TNO-rapport**TNO 2022 R10790 / SEC rapport 22.04.001****Herbeoordeling gebiedsverbod rond vuurtoren
Lange Jaap****Buildings, Infrastructure &
Maritime**Stieltjesweg 1
2628 CK DELFT
Postbus 155
2600 AD DELFT

Datum	29 april 2022
Auteur(s)	[redacted] (TNO) [redacted] (Spelt Engineering & Contracting BV)
Exemplaarnummer	
Oplage	
Aantal pagina's	15 (incl. bijlagen)
Aantal bijlagen	
Opdrachtgever	Rijkswaterstaat
Projectnaam	Lange Jaap - deel 3
Projectnummer	TNO 060.53045, SEC 22.04.001

Figuur 2.1: Schade V-202106-223; foto van nulopname (links) en van drone-inspectie (rechts)

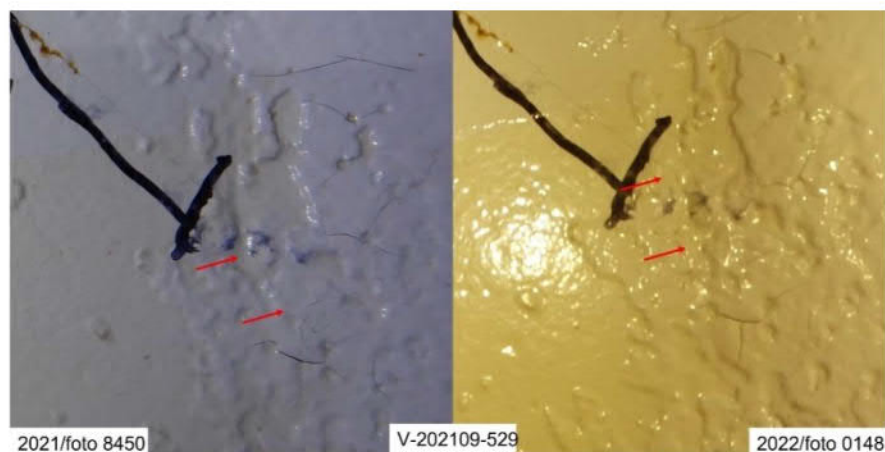
- Schade V-202106-223: Ten aanzien van deze scheur heeft Nebest aangegeven dat de geschatte groei ligt tussen 0-5 mm. SEC/TNO is van oordeel dat de foto's van de nulinspectie en van de drone-inspectie onvoldoende duidelijk van elkaar verschillen om te kunnen concluderen dat er sprake is van scheurgroei (figuur 2.1).
- Schade V-202109-529: Ten aanzien van deze scheur heeft Nebest aangegeven dat de geschatte groei ligt tussen 0-35 mm. SEC/TNO is van oordeel dat er geen sprake is van scheurgroei. De door Nebest aangegeven verlenging van de scheur, ten opzichte van de aftekening op het oppervlak, was reeds te zien op de foto die tijdens de nulopname is genomen (figuur 2.2).

Figuur 2.3: Schade V-202109-682; foto van nulopname (links) en van drone-inspectie (rechts)

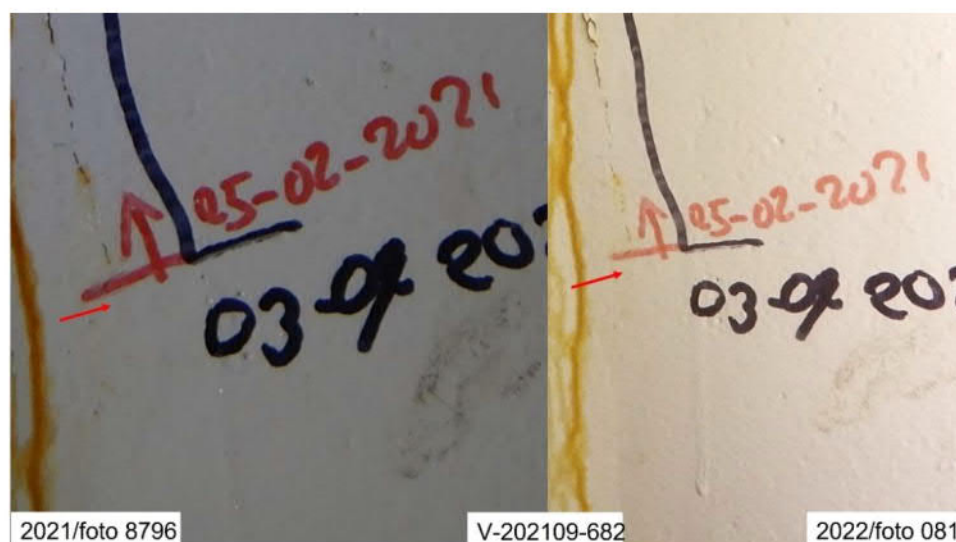
- Schade V-202109-682: Ten aanzien van deze scheur heeft Nebest aangegeven dat de geschatte groei ligt tussen 0-5 mm. SEC/TNO is van oordeel dat de foto's van de nulinspectie en van de drone-inspectie onvoldoende duidelijk van elkaar verschillen om te kunnen concluderen dat er sprake is van scheurgroei (figuur 2.3).

Figuur 2.4: Schade V-202109-2463; foto van nulopname (links) en van drone-inspectie (rechts)

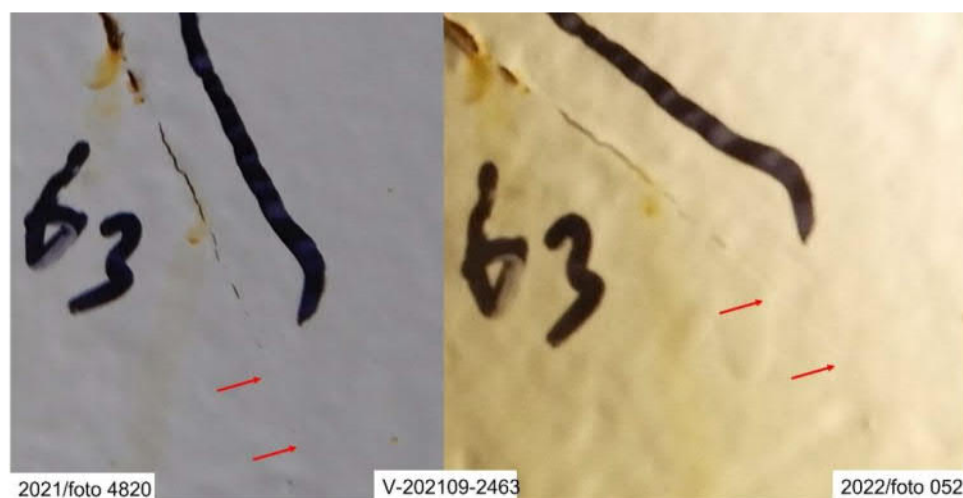
- Schade V-202109-2463: Ten aanzien van deze scheur heeft Nebest aangegeven dat de geschatte groei ligt tussen 0-5 mm. SEC/TNO is van oordeel dat er geen sprake is van scheurgroei. De door Nebest aangegeven verlenging van de scheur, ten opzichte van de aftekening op het oppervlak, was reeds te zien op de foto die tijdens de nulopname is genomen (figuur 2.4).

Figuur 2.5: Schade V-202109-; foto van nulopname (links) en van drone-inspectie (rechts)

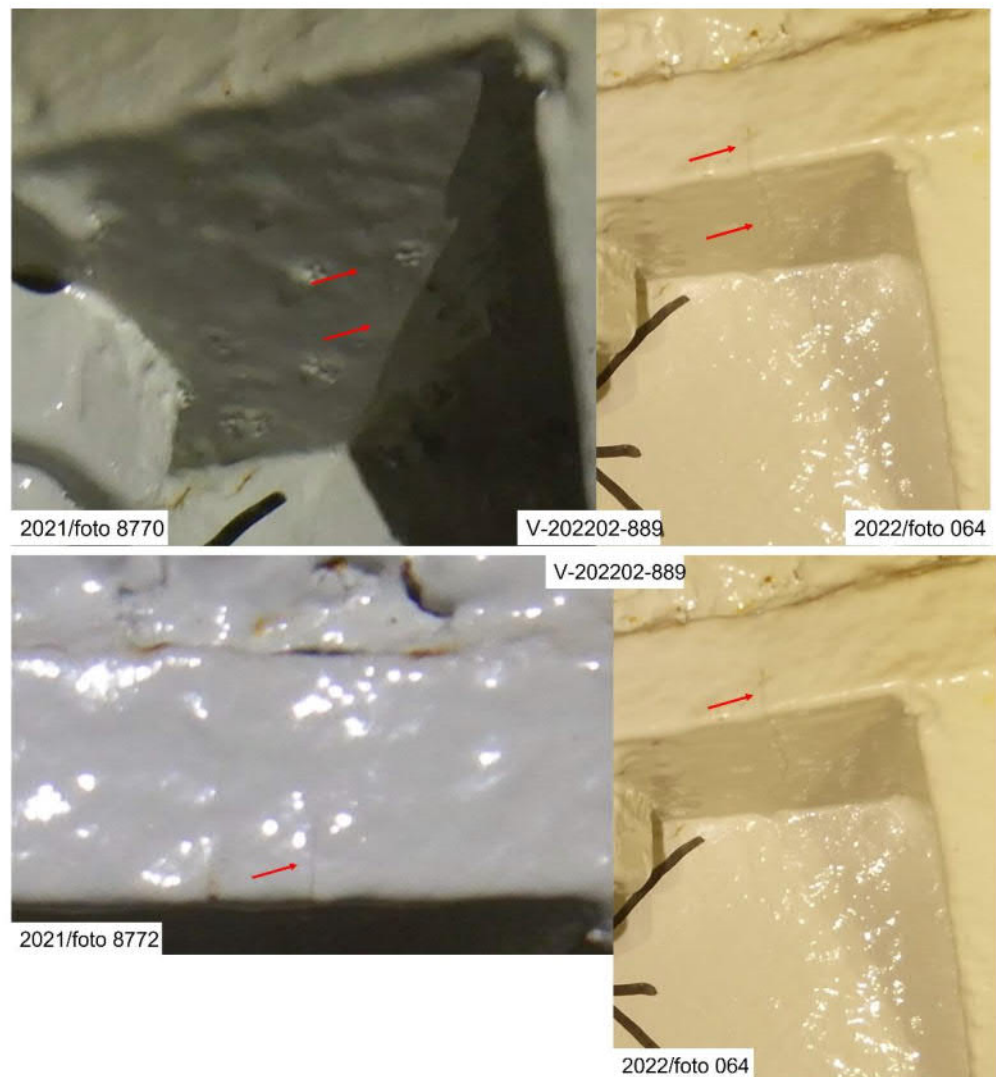
- Schade V-202202-889: Ten aanzien van deze scheur heeft Nebest aangegeven dat deze 70 mm is gegroeid. SEC/TNO is van oordeel dat er geen sprake is van scheurgroei. Door Nebest is aangegeven deze scheur een nieuwe schade betreft naast een bestaande schade. Echter, de betreffende scheur was al zichtbaar op foto's van de nulopname en was ten tijde van de drone-inspectie niet langer geworden (figuur 2.5).
